淀川水系河川整備計画(変更原案)に対する 関係住民の意見聴取結果を公表します。

1. 住民からのご意見（パブリックコメント、公聴会）への対応方針

別紙 淀川水系河川整備計画（変更原案）に関する意見の詳細

図1

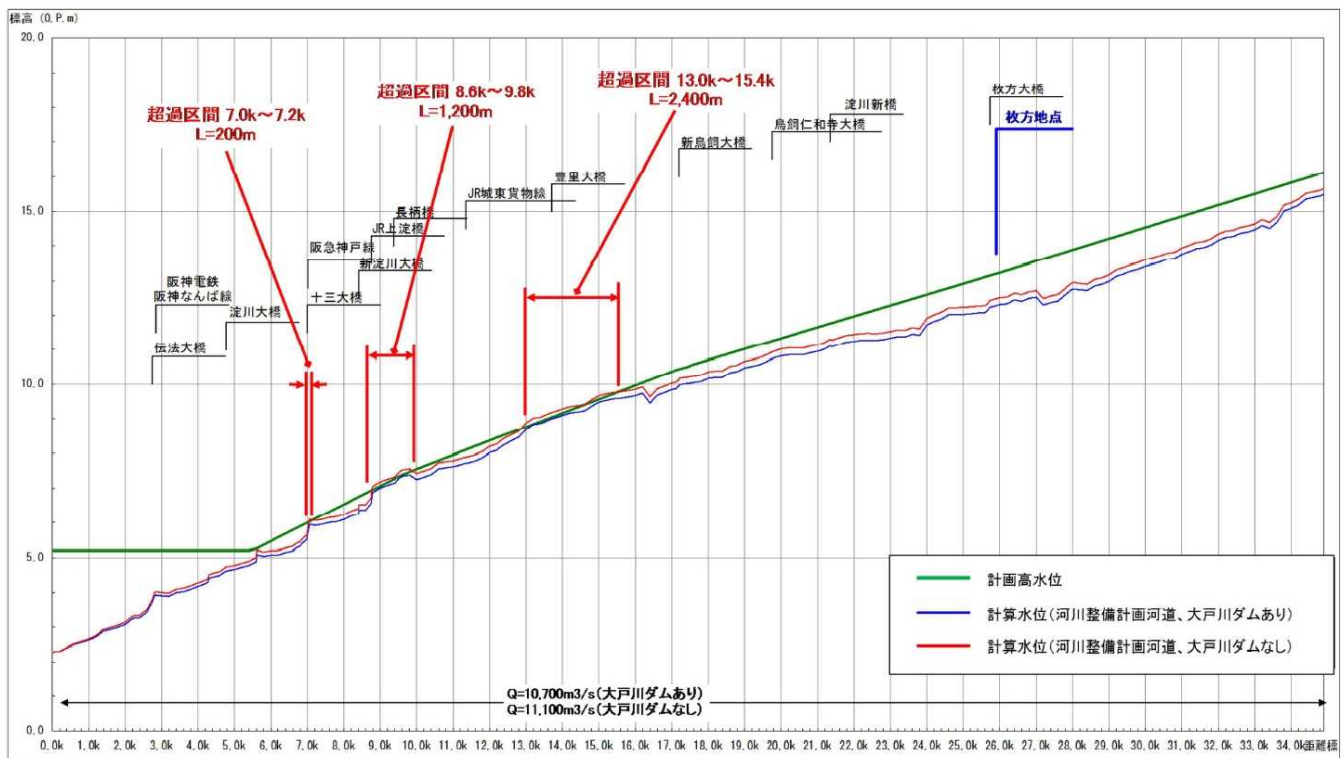
大戸川ダム検証素案では、淀川本川に関して図1が示され、淀川本川の7.0~7.2km、8.6~9.8km、13.0~15.4kmは大戸川ダムがないと、計画流量の流下時に計画高水位を超えることを問題視している。

図1は、淀川本川での大戸川ダムの洪水ピーク削減量が400m³/秒あることが前提とした水位計算結果であるが、大戸川ダムに淀川本川でそのように大きな治水効果があるのだろうか。

検証素案では淀川本川で上述のとおり、8.6～9.8 km等で大戸川ダムがないと、計画流量の流下時に計画高水位を超えることを問題視しているが、計画高水位を超える高さは図1（検証素案の図4.2-1）から読み取ると、最大で15 cm程度である。これは大戸川ダムがないと、流量が400 m³/秒増えることを前提とした数字であり、実際は上述のようにせいぜい100～150 m³/秒しか増えないから、超過水位は5 cm程度になると考えられ、わずかなものである。

図2

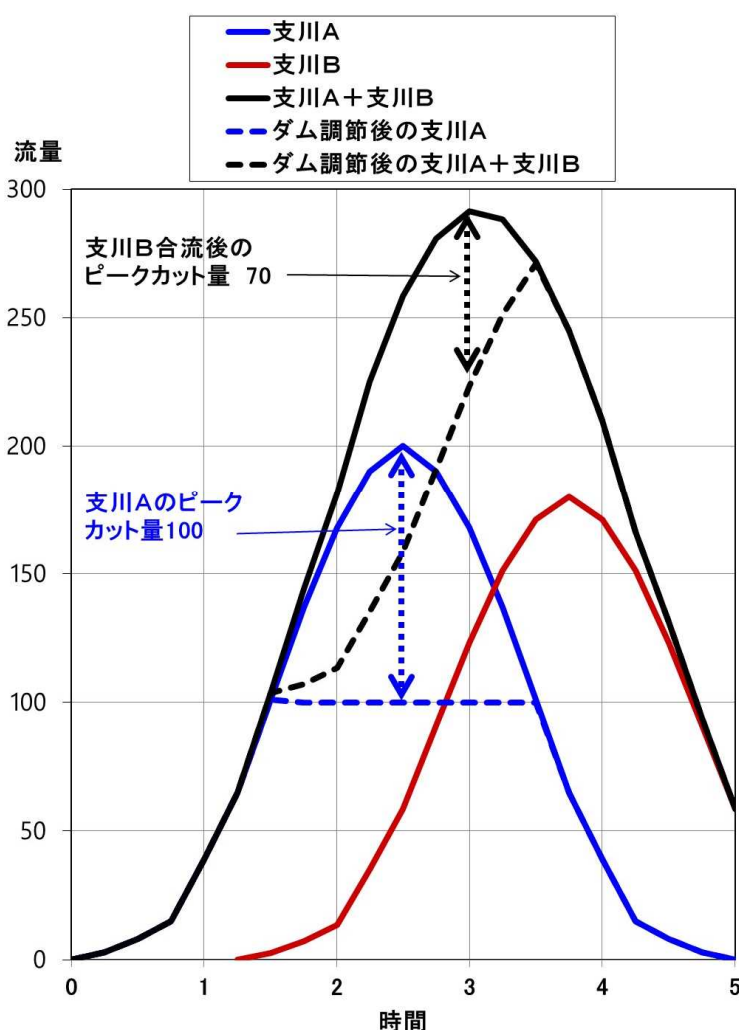
ダムの洪水ピーク流量削減効果は下流に行くにつれて小さくなる。その理由の一つは、図2の模式図に示すように、支川の流入に伴い、洪水波型が重なってピーク発生時間がずれていき、ダム洪水調節によるダム地点でのピークカット量よりも、合流後のピークカット量が小さくなることである。

図 3

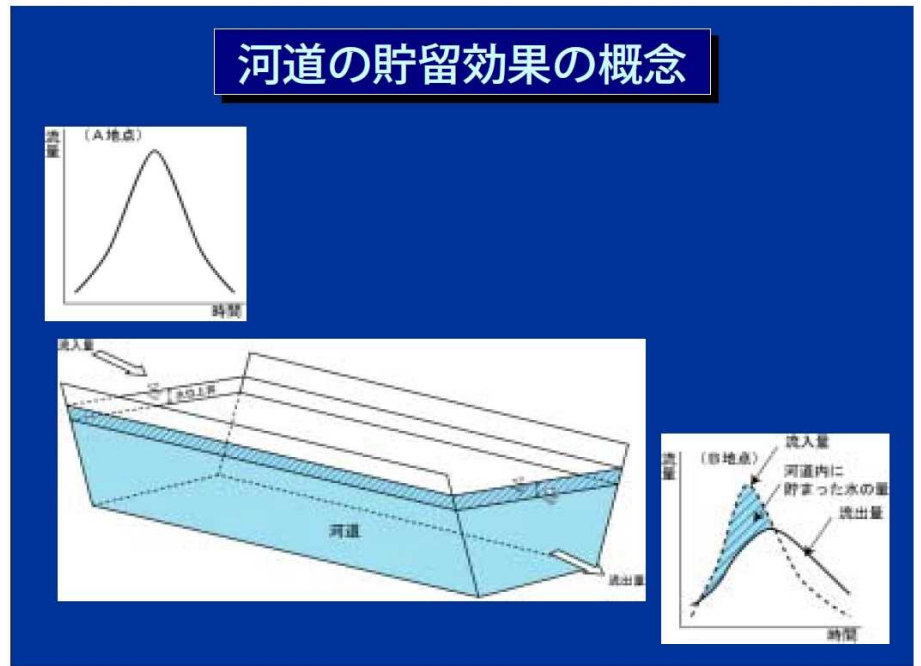
もう一つの理由は、図 3 に示すように勾配がゆるい河道では河道での貯留効果が働いてピークの突出が小さくなり、ダム地点のピークカット量の効果も小さくなることである。

図 4

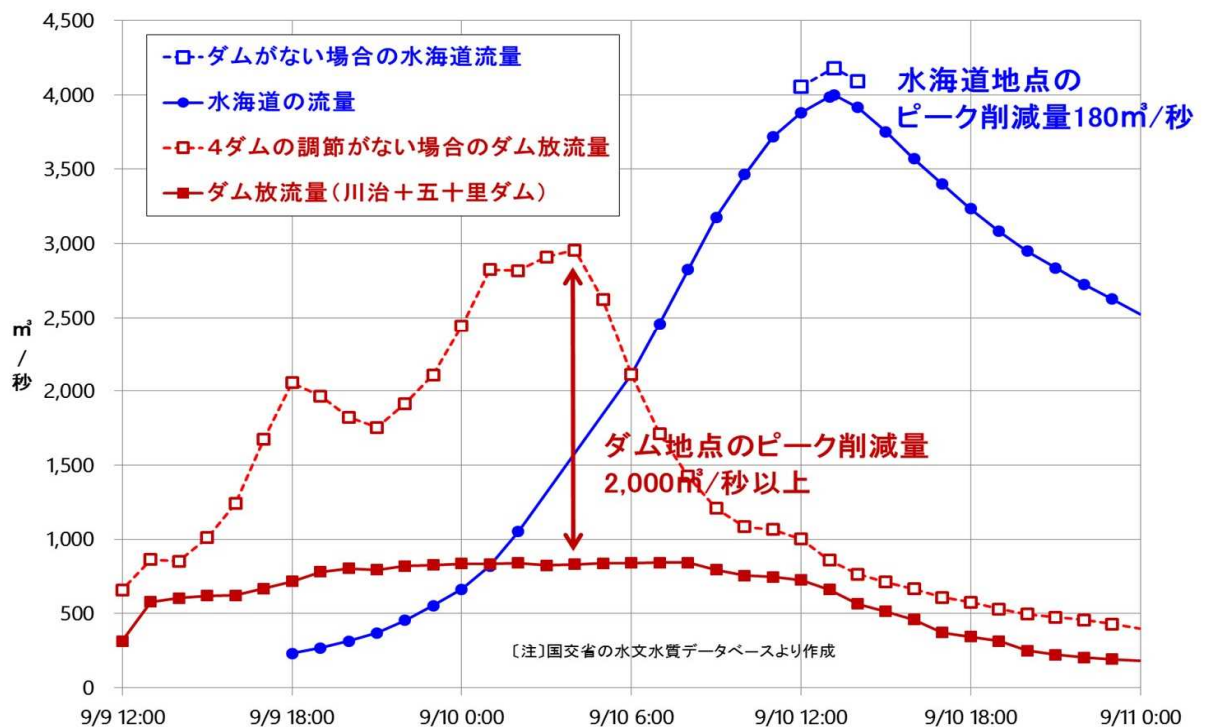
2015 年 9 月の鬼怒川洪水では、図 4 に示すように、上流 4 ダムの洪水ピーク削減量はダム地点では実績として 2100 m³/秒あったが、約 120 km 下流の最下流部・水海道地点におけるピーク流量の削減は国交省の

計算水位から推測すると、200 m³/秒程度になっており、1/10 に減衰していた。

◇水位縦断面図(淀川本川) 図5

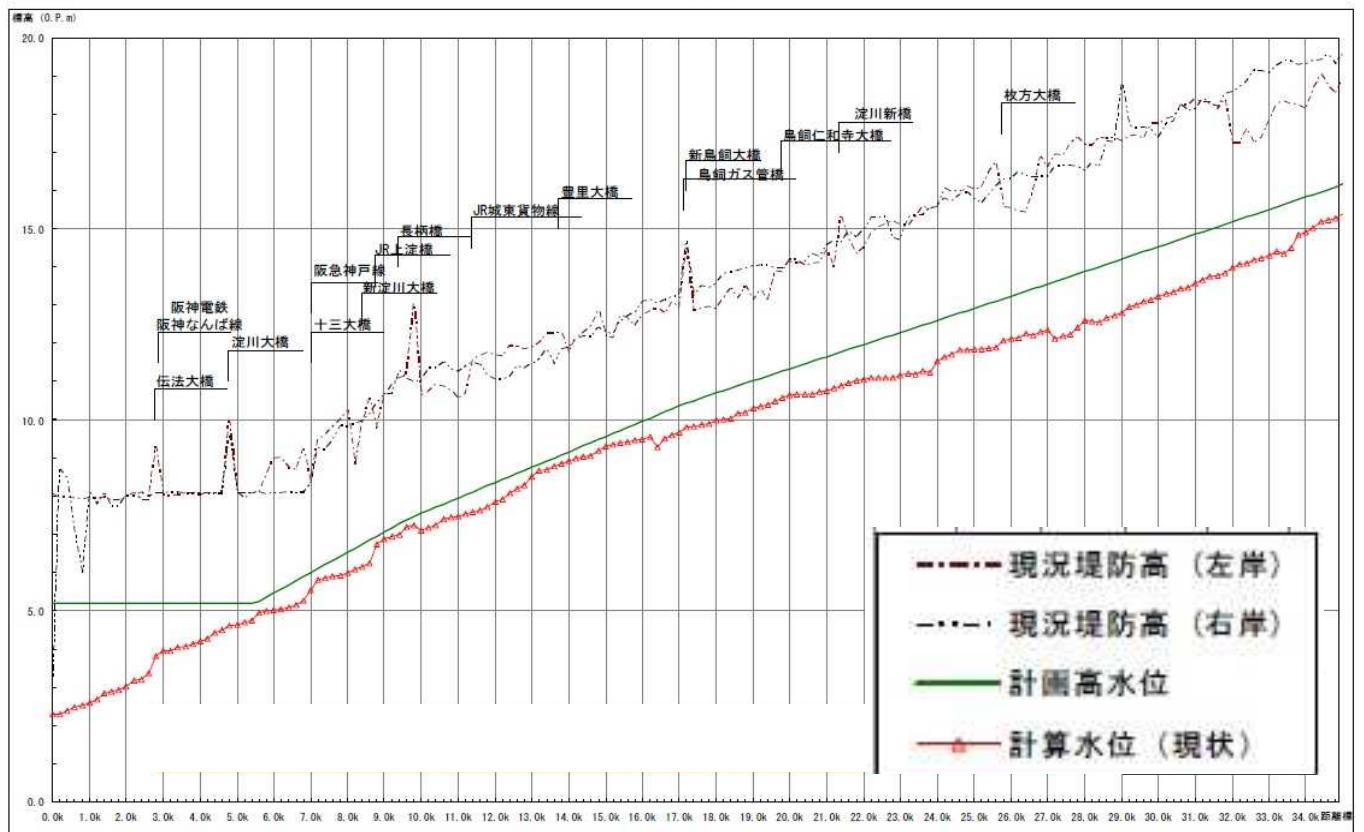
淀川水系河川整備計画の資料によれば、図5のとおり、左岸、右岸の現況堤防高は計画高水位より概ね2.5~3m以上高い位置にある。したがって、大戸川ダムがないために、計画高水位を5~15cm超えることがあったとしても、現況の堤防天端高には2.5~3m以上の余裕高があって、確保すべき余裕高2mを0.5~1mも上回っているのであるから、治水対策上、何も問題にならない。

図 2-6 断面図（常用洪水吐き部分）

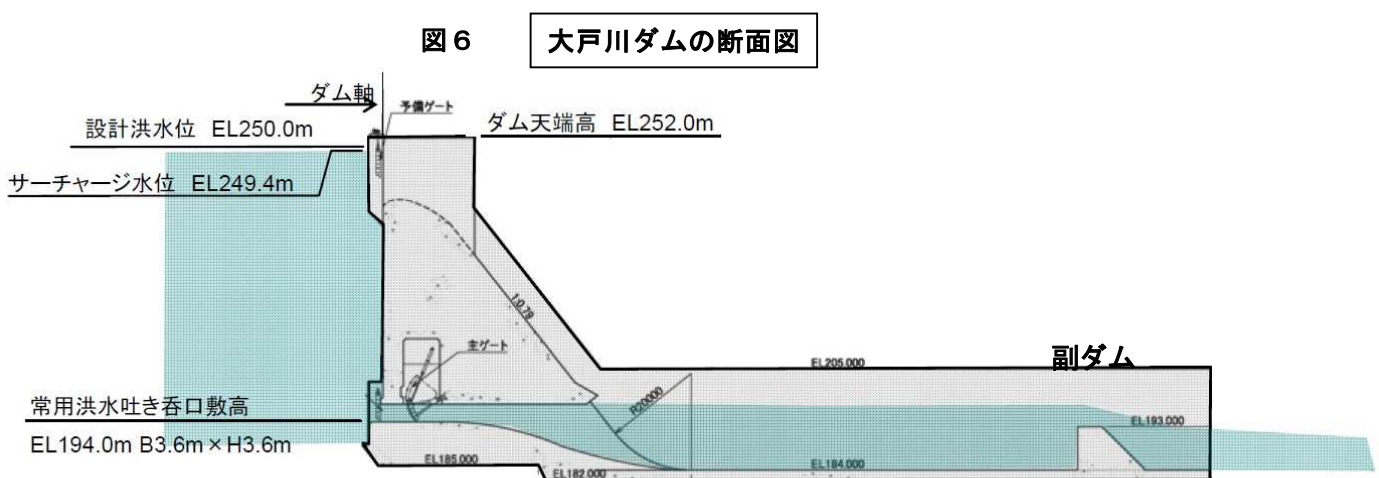
流水型ダム（穴あきダム）は上流と下流の連続性を確保できることを売り物にしているが、実際はそうではない。大戸川ダムの断面図は図6のとおりで、洪水吐きの下流側に洪水の勢いを減衰させるために減勢工がつくられる。減勢工は下流側に副ダムがあって、それが水生生物の行き来を妨げる障害物になる。また、副ダムの上流側に形成される貯水域で水質が劣化することも予想される。

写真 1

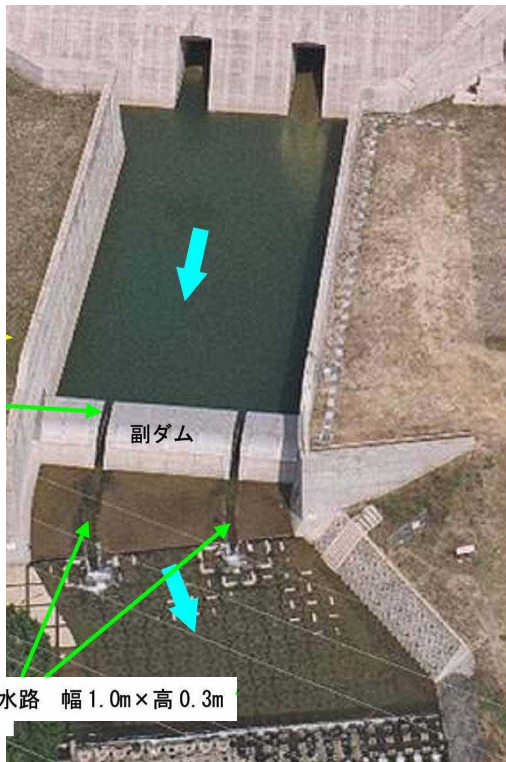
次頁の**写真1**は日本で最初の流水型ダムである島根県の益田川ダムの副ダムである。幅が50メートル近くある副ダムにおいて水が流れるスリットの水路は1m幅のものが2カ所付いているだけであるから、流速が高まると、スリットの水路で行き来できる水生生物は限られる。

写真 2

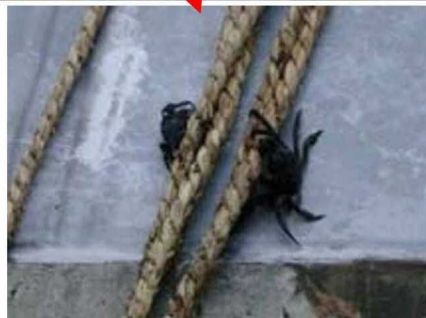
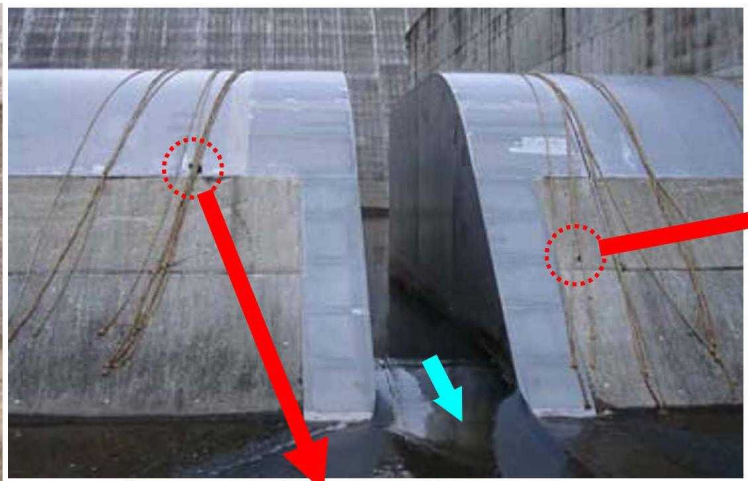
写真2はロープを副ダムに垂らしたところ、スリット水路を通れないツガニがロープをつたって遡上するようになったという報告の写真であるが、しかし、このことは逆に、副ダムが水生生物の遡上を妨げる障害物になっていることを示している。ツガニはロープでようやく対応できたとしても、他の水生生物については不明である。副ダムの存在が水生生物の生息域を狭める要因になっていると考えるべきである。

図7 益田川ダムにおけるダム上下流の濁度変化（2010年）

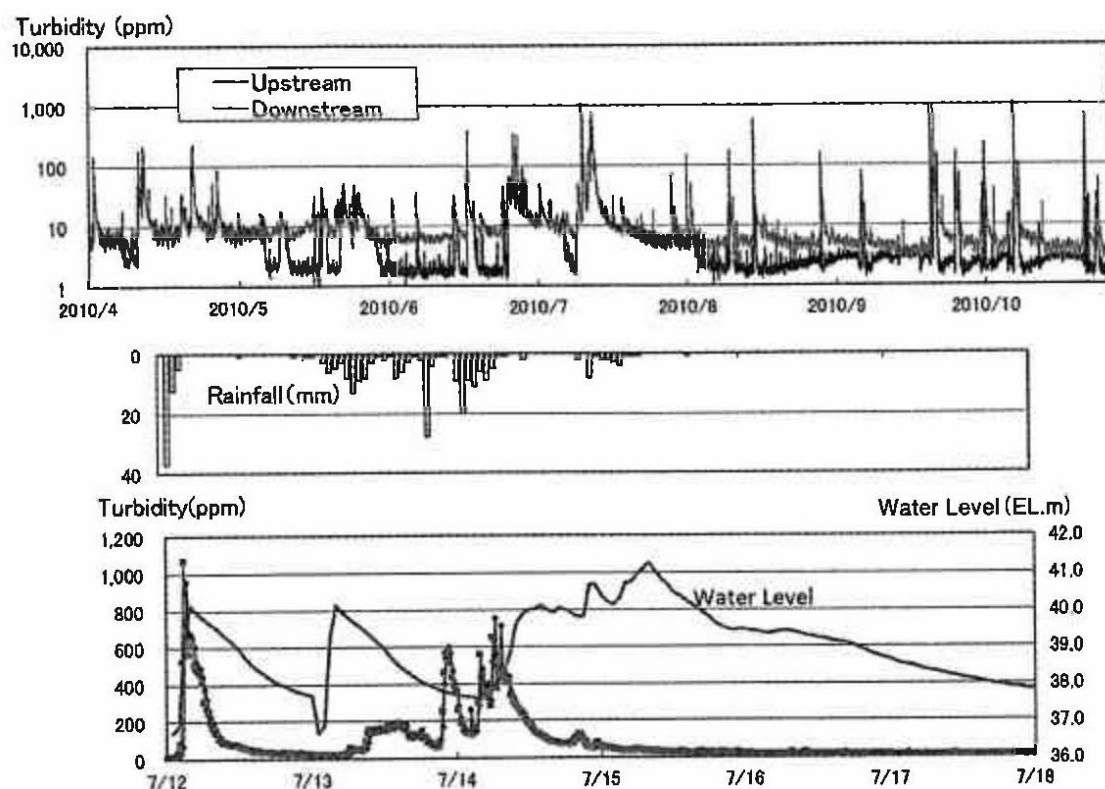
図7のグラフは、2010年に益田川ダムについて観測調査した結果である。観測期間中に複数回の洪水が発生し、高濁度水が流下している。ダム上流側（Upsream）は洪水終了後に濁度がすみやかに低下しているのに対して、下流側（Downsream）は10～数ppmの濁度が続いている。流水型ダムであってもダムであることには変わりなく、清流に戻りにくくなってしまうのである。

図 4.3.2-4 堤防強化対策工法の例

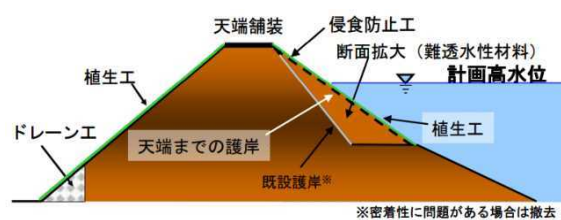
淀川水系では堤防天端までの表法護岸と裏法尻のドレーン工による堤防補強が実施されているが、裏法は植生工とされている。破堤原因の大半を占める越水破堤では、越流水による裏法尻から侵食が始まり、天端まで進行して破堤に至るため、裏法にも表法と同様に被覆工を実施することが重要である。堤防前面に被覆工を行う補強に必要がある。

さらに越水に耐えるのが二重鋼矢板補強である。堤防天端の両肩から鋼矢板を打設すれば越水にも十分耐えることが東日本大震災で証明されている。すでに実施されている地域もあり、淀川水系にも取り入れるべきである。
